改善箇所説明図

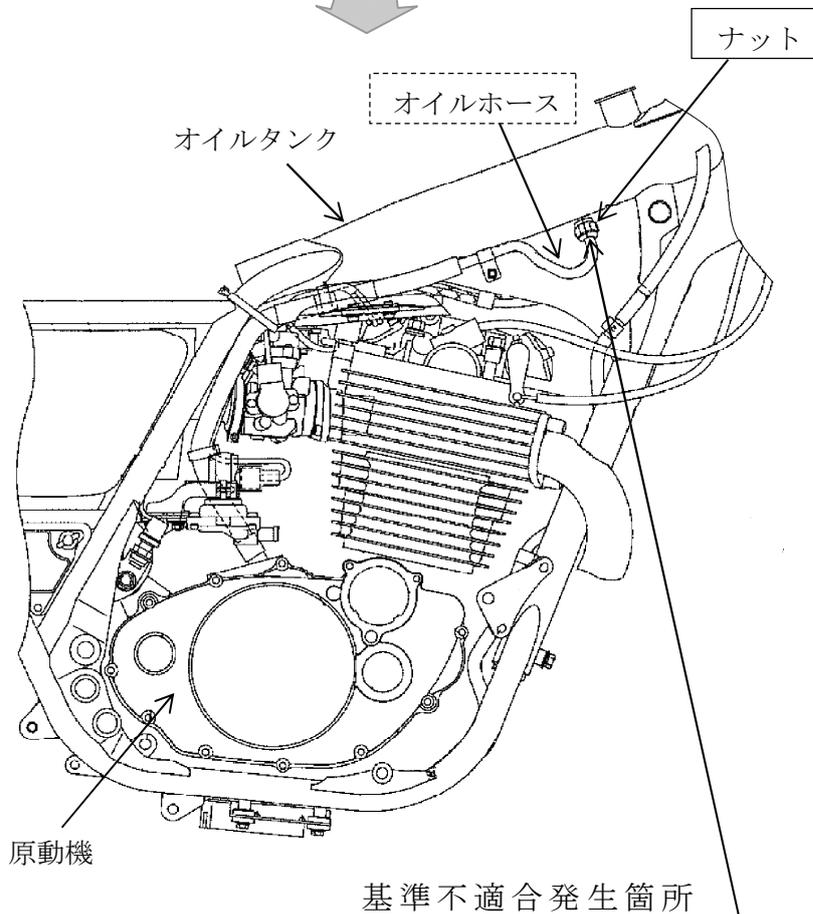
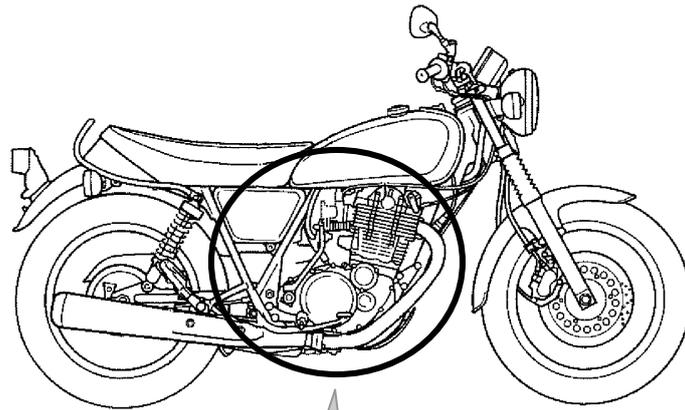
エンジンオイル循環経路のオイルホースとオイルタンクとのナット締結部の締付けトルクの設定が不適切なため、当該締結部の締付けトルクが不足しているものがある。そのため、エンジンオイル循環経路の圧力変動等により当該締結部の気密性が損なわれ、当該締結部からエンジンオイルが漏れるおそれがある。

改善の内容：全車両、当該ナットを新たに設定した締付けトルクで増し締めする。

なお、当該締結部からエンジンオイルの漏れが認められた場合は、オイルホースを新品に交換し、当該ナットを新たに設定した締付けトルクで締め付ける。
